Avis de MCV sur le projet du COM

le projet du COM est-il adapté aux enjeux actuels ?

*Prévisions de trafic
extrait de la pièce F*

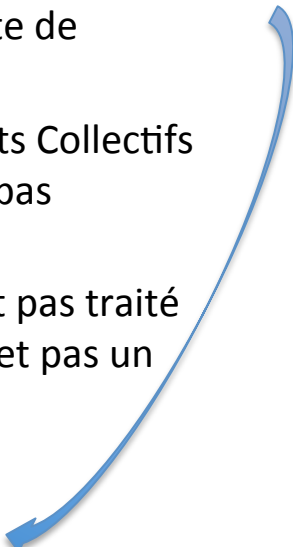
NON !

Le projet de COM permet-il d'atteindre ses propres objectifs?

Zoom sur l'accès actuel au parking terminus du tram 1 et croisement ligne 3

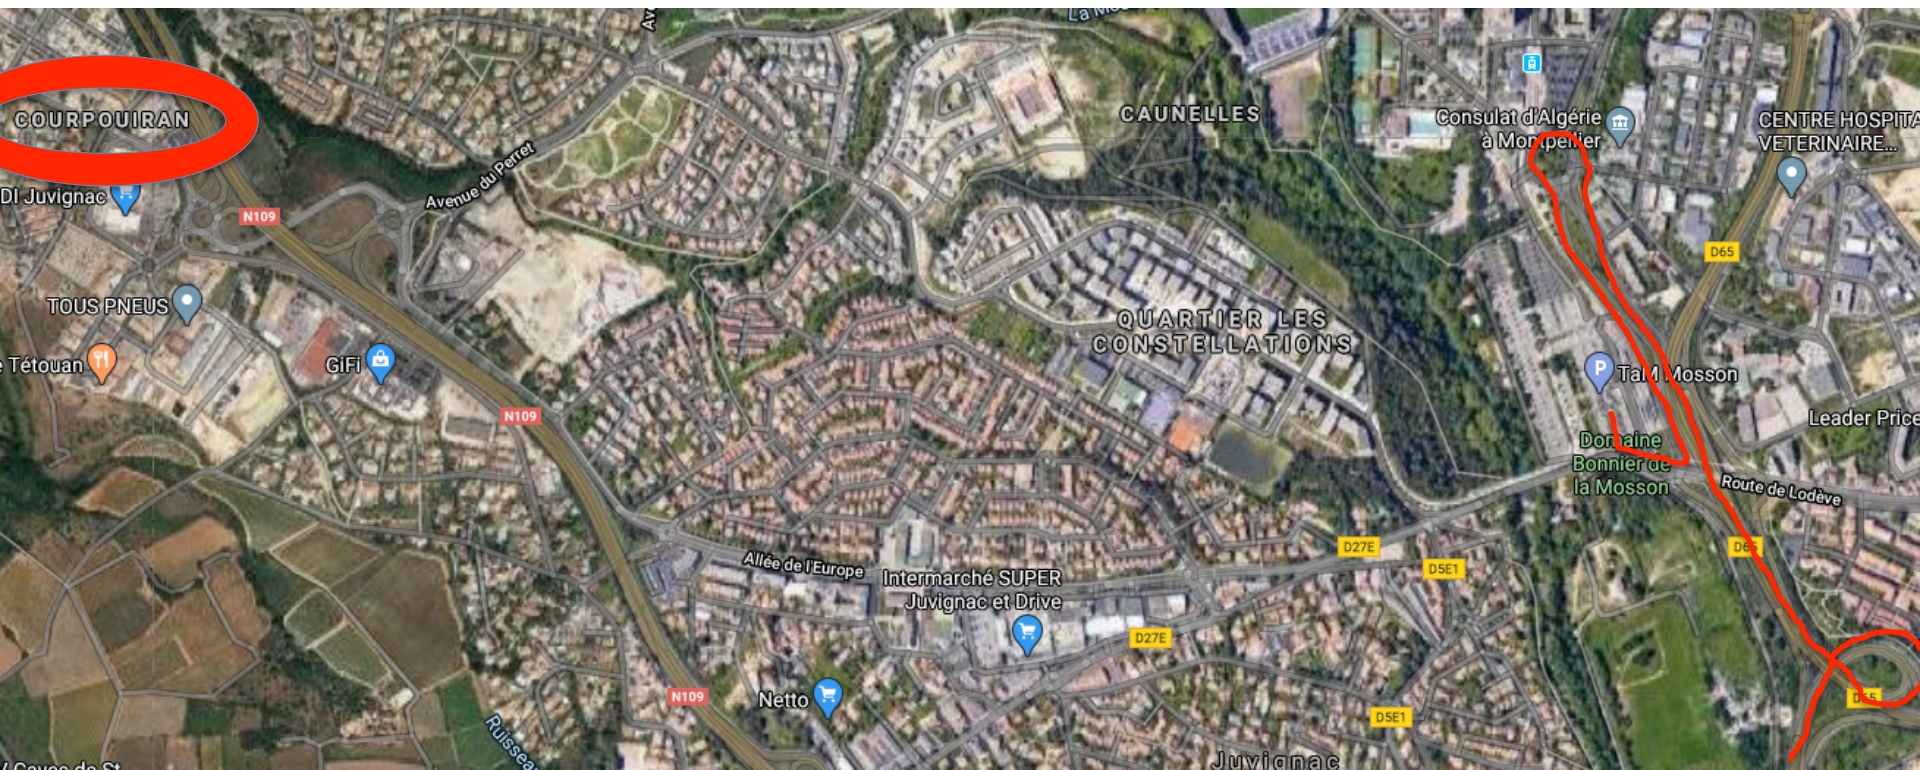
- Le projet ANRU prévoit une amélioration de l'accès à ce parking.
- Le SCOT prévoit un parking au quartier de Courpouiran
- Le Projet de COM n'intègre ni le projet ANRU ni le SCOT

Illustration 29 : Situation projetée : Zones inondées maximales Crue de référence (octobre 2014)

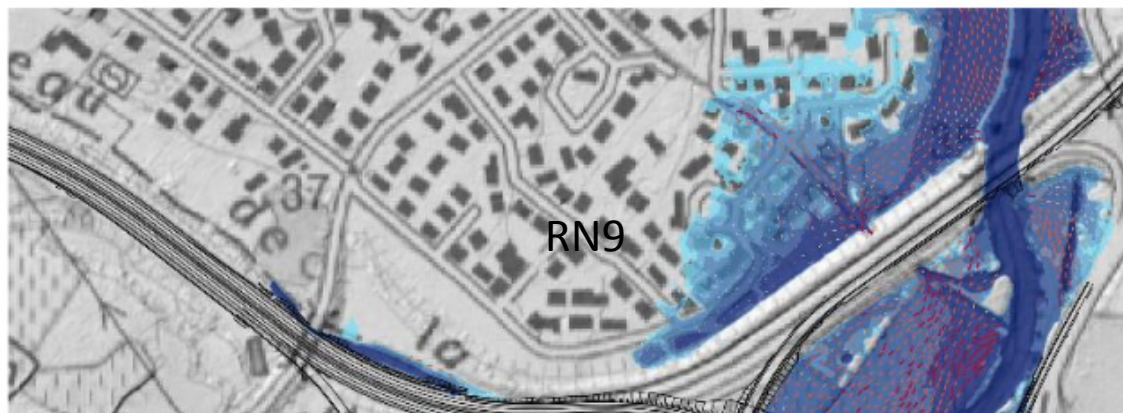
Une mauvaise gestion du risque hydraulique

- Le dimensionnement des ouvrages apparaît insuffisant. Le débit de référence de la Mosson est calé sur un épisode pluvieux (2014) qui n'a concerné qu'un sous-bassin versant de la Mosson (le Rieumassel)
- L'impact de la crue du Rieumassel sur le débit de la Mosson n'a pas été très important en 2014
- Sous-estimer le débit de la Mosson, qui s'est révélé être beaucoup plus important en 1976 et 1933, fera que l'inondabilité de Juvignac sera accrue alors que déjà problématique
- Pas de prise en compte du changement climatique et de l'accentuation de l'importance des épisodes pluvieux

Le mieux serait de ne pas faire ce nouvel ouvrage traversant. Il est inutile au regard du gain de temps engendré. Si toutefois, son projet était maintenu, il convient alors :

- **D'Aménager des ouvrages de décharge hydraulique** dans le remblai de l'A750-RN109 le long du ruisseau de la Fosse, afin de diminuer l'inondabilité du quartier de la Plaine à Juvignac avec un plan d'entretien.

- *L'afflux d'eau sera supérieur en aval*
- Il sera donc nécessaire, ainsi qu' au vu du changement climatique, **d'augmenter la transparence hydraulique des ouvrages** traversant les cours d'eau.

- La survenance d'épisodes analogues à ceux de 1976 et 1932 risque d'être plus fréquente. Il conviendrait donc d'augmenter la transparence des ouvrages et leur dimensionnement **qu'ils soient anciens (remblai de la RN9) ou nouveaux.**

- **Paysager les bassins de traitements des eaux, les rendre accessibles à la faune et les végétaliser. Ne pas les implanter en zone inondable !**
- Mettre en place un passage piéton et cycliste sous les ouvrages traversant le ruisseau de la Fosse pour permettre une circulation terrestre vers la Mosson. Le nœud routier constitue en effet un frein à la circulation en voie douce du nord au sud. A défaut, il faut créer un passage pour permettre la continuité écologique.

Figure 18 : Projet de l'échangeur Gennevaux (source : TaM)

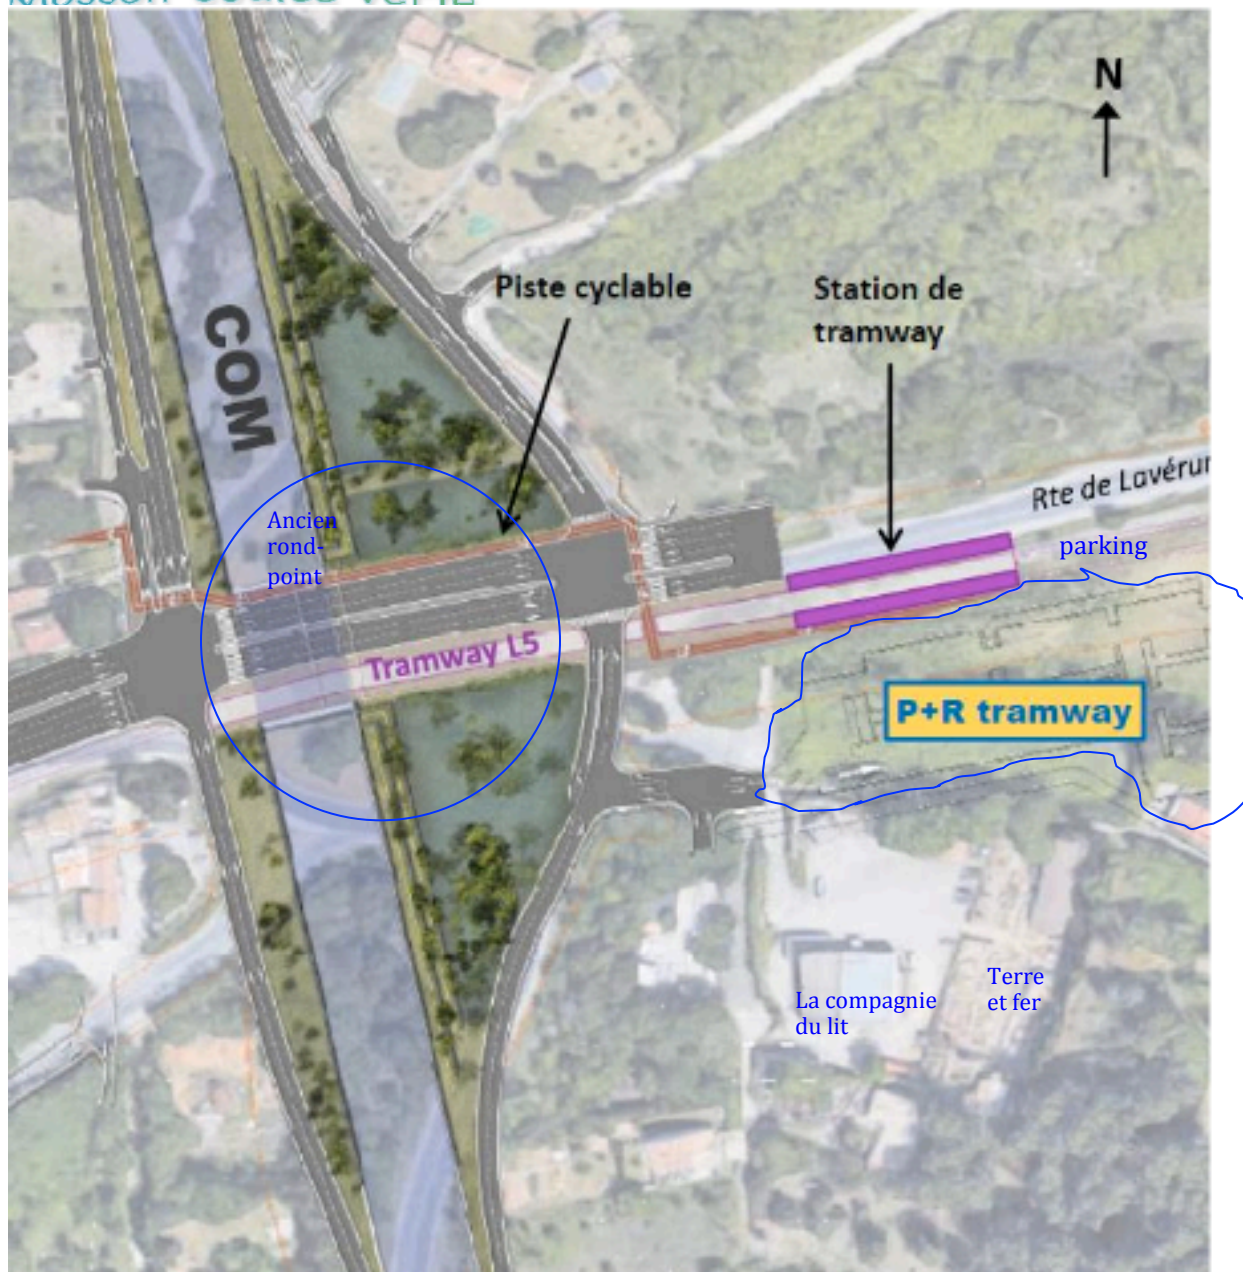
L' emplacement prévu de parking nécessite la traversée de la future voie du tram 5 et donc la mise en place d'un feu tricolore bloquant les flux ouest-est.

- Un immense parking consommateur d'espaces naturels
- Pourquoi pas un parking en silo ?
- Pourquoi choisir de faire se croiser la D5 et la ligne 5 ? N'y a-t-il pas moyen d'implanter le parking de l'autre côté de la RD et aménager une passerelle pour la traversée du RD pour éviter les feux ?

Tout serait différent si un transport en commun dédié était implanté entre Courmonsec et le rond-point Gennevaux, en prévoyant un minimum de 2 navettes aux heures de pointe pour une fréquence toutes les 10 minutes sur les plages horaires 7-9 h 30, 12-14h, 16h30-19h,. La fréquence est un élément de dissuasion essentiel : le gain de temps doit être réel sinon, les personnes continueront à utiliser leur véhicule (voir son manque de succès à Nîmes). Mais à priori, il ne semble pas qu'un TCSP soit prévu pour la ligne 5 (cf. p. 288 de l'étude environnementale) mais seulement pour la ligne 2. Une navette sans couloir dédié, serait soumise aux encombrements comme n'importe quelle voiture et n'engendrerait pas de réduction des temps de transport.
